ACTA DE REUNIÓN**OEI2-BIDMECSE-008-2025****Código Portal del Cliente: PN-L1143-P00266****Acto Público N°2025-0-07-0-12-LP-051094**

“Servicio de traslado e instalación de Aulas Modulares e instalación de sistema fotovoltaico para los Centros Educativos Cascabel, ubicado en el Corregimiento de Cascabel, Distrito de Mironó, Comarca Ngäbe Buglé y Boca de Remedio, ubicado en el Corregimiento de Boca de Balsa, Distrito de Besikó, Comarca Ngäbe Buglé. OEI2-BIDMECSE-008-2025 / PN-L1143-P00266”

Nombre del proyecto:	Programa Mejorando la Eficiencia y Calidad del Sector Educativo – Ministerio de Educación
Proceso No.:	OEI2-BIDMECSE-008-2025 / PN-L1143-P00266
Método de contratación:	Licitación Pública Nacional para Obras Menores
Objeto del proceso:	Servicio de traslado e instalación de Aulas Modulares e instalación de sistema fotovoltaico para los Centros Educativos Cascabel, ubicado en el Corregimiento de Cascabel, Distrito de Mironó, Comarca Ngäbe Buglé y Boca de Remedio, ubicado en el Corregimiento de Boca de Balsa, Distrito de Besikó, Comarca Ngäbe Buglé. OEI2-BIDMECSE-008-2025 / PN-L1143-P00266
Fecha:	05 de enero de 2026
Hora de inicio:	10:00 horas (hora de Panamá)
Hora de finalización:

DIAGRAMA UNIFILAR DE SISTEMA FOTOVOLTAICO LAB. INFORMATICA

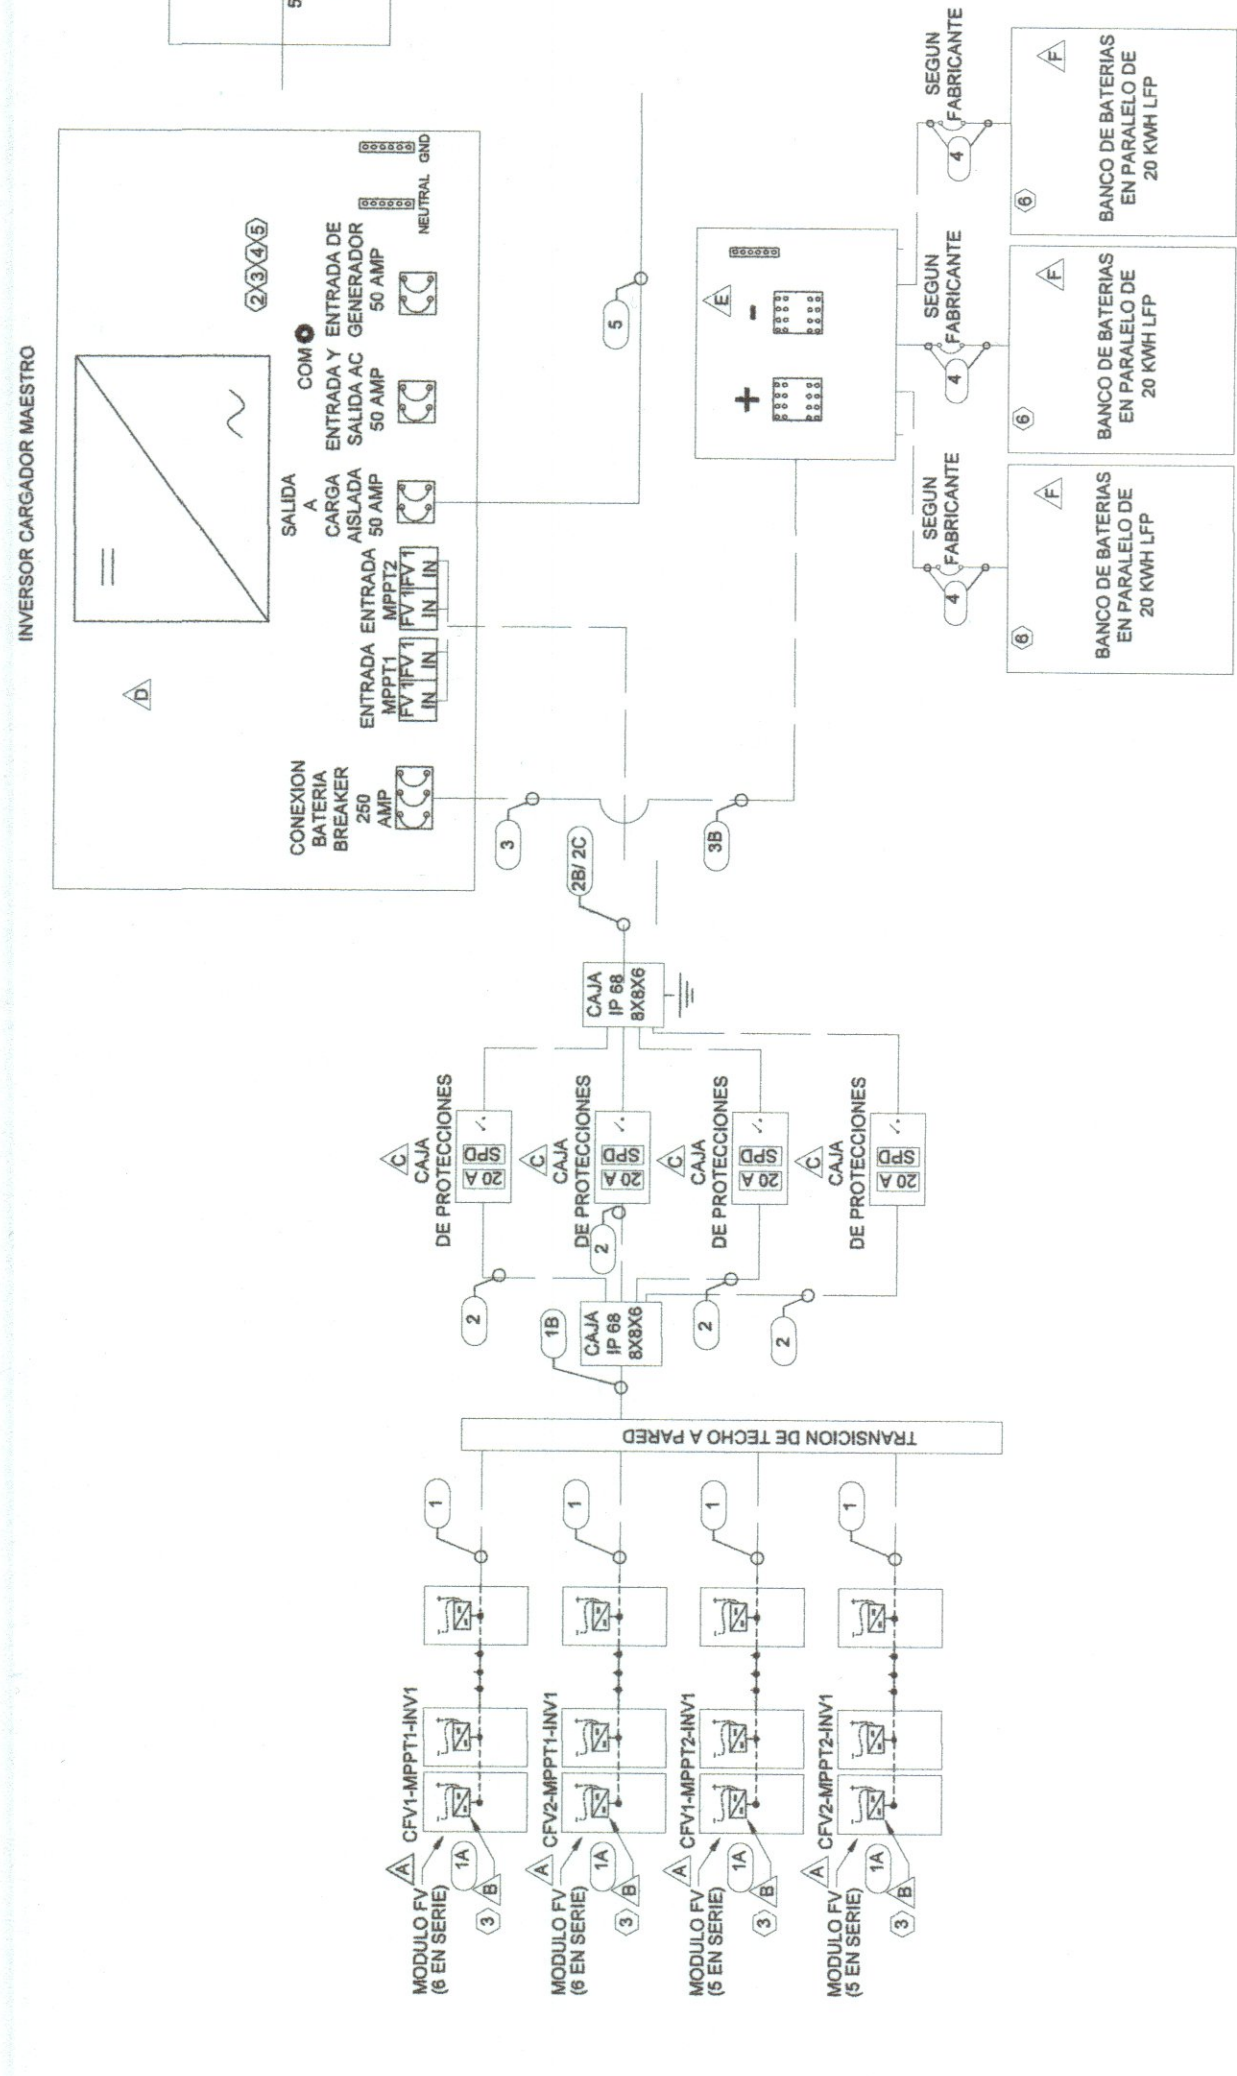
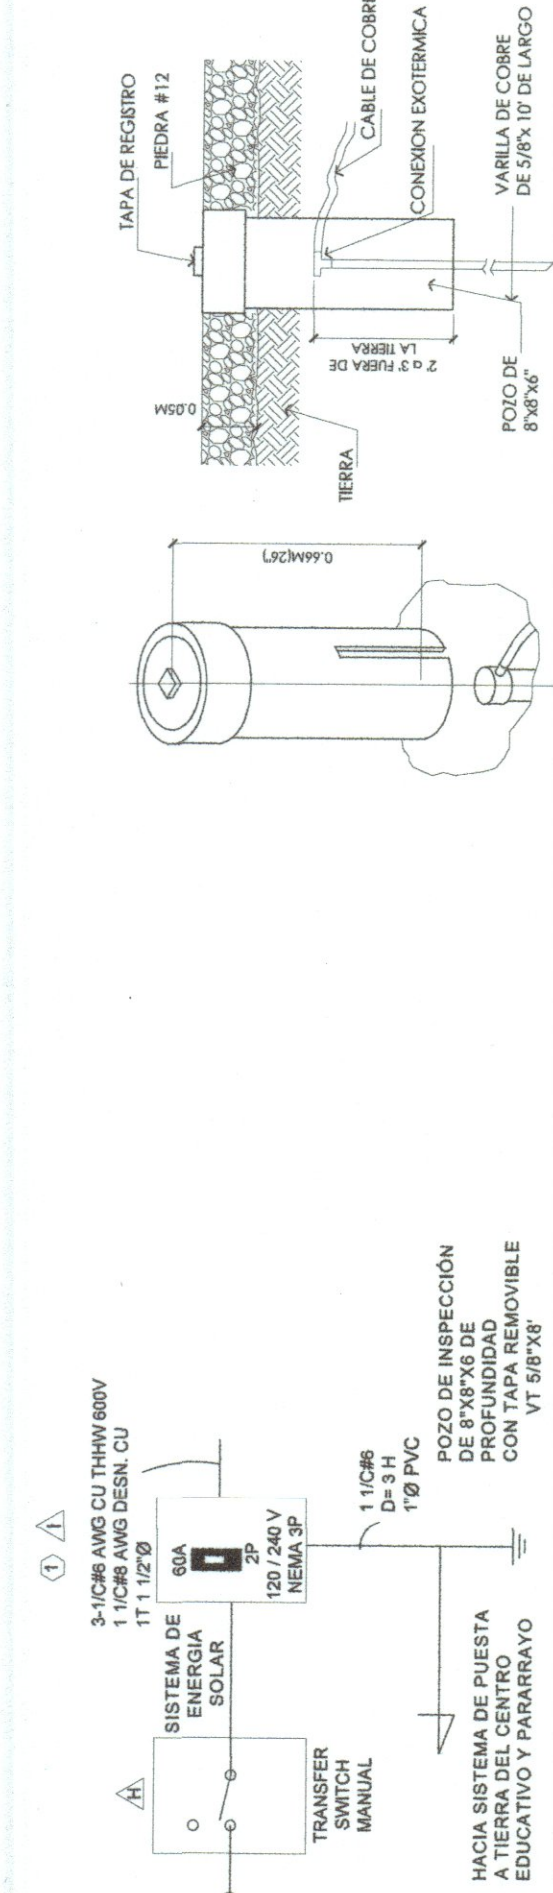
4	2. Se indica, instalacion de sistema fotovoltaico (9.2 kw - 60 kw de capacidad del banco de baterias)Este 9.2 kw, es la potencia del sistema fotovoltaico a instalar? Y los 60 kw, se refiere a la potencia del banco de baterias a instalar?	Respuesta: se adjuntan los planos correspondientes al Sistema Fovoltaiico.
5	Donde se instalara este sistema fotovoltaico tanto paneles solares como baterias e inversor? Que espacio fue asignado para la instalacion de los equipos?	Respuesta: Centro Educativo Cascabel: el sistema fotovoltaico será instalado en el cuarto eléctrico ubicado en el Modular C, según especificaciones técnicas en el pliego de cargos (Ver Sección No. VIII, Apendice A. Alcance de los servicios de la Solicitud de Oferta).

10	Existe un detalle de los sistemas fotovoltaicos a instalar ? Es decir un plano, unifilar, etc.	Respuesta: Se adjunta plano correspondiente al sistema fotovoltaico.
11	Existe algún detalle de desglose materiales ?	Se adjunta como referencia cuadro con el volumen y peso de los materiales.
12	En el lugar de recolecta de los equipos, quien tendrá la responsabilidad de el cargue de los equipos? Es decir existe un equipo para cargar o es responsabilidad de la empresa adjudicada a llevar sus propios equipos?	Respuesta: La empresa Industrias Ecotec, S.A. será la responsable de despachar todos los materiales previa coordinación y es responsabilidad de la empresa adjudicada encargarse del traslado e instalación de todo el material (Ver Sección No. II, IAO 1.1 de la Solicitud de Oferta).
13	Qué fecha se puede coordinar para visita en fabricas ECOTEC?	Respuesta: Jueves 8 de enero a las 10:00 a.m.
14	El participante Marco Núñez de Har Sion Group Inc. mencionó con relación a Boca de Remedio, el área de colocar los modulares de 5 aulas esta indicado en el área ya existente y este se debe demoler y nivelar el terreno además se debe contemplar la colocación del tanque de reserva de agua, sin embargo; el pliego no menciona remoción, demolición tampoco nivelación, nos gustaría que se ampliara en este comentario.	Ver respuesta a pregunta No. 6.
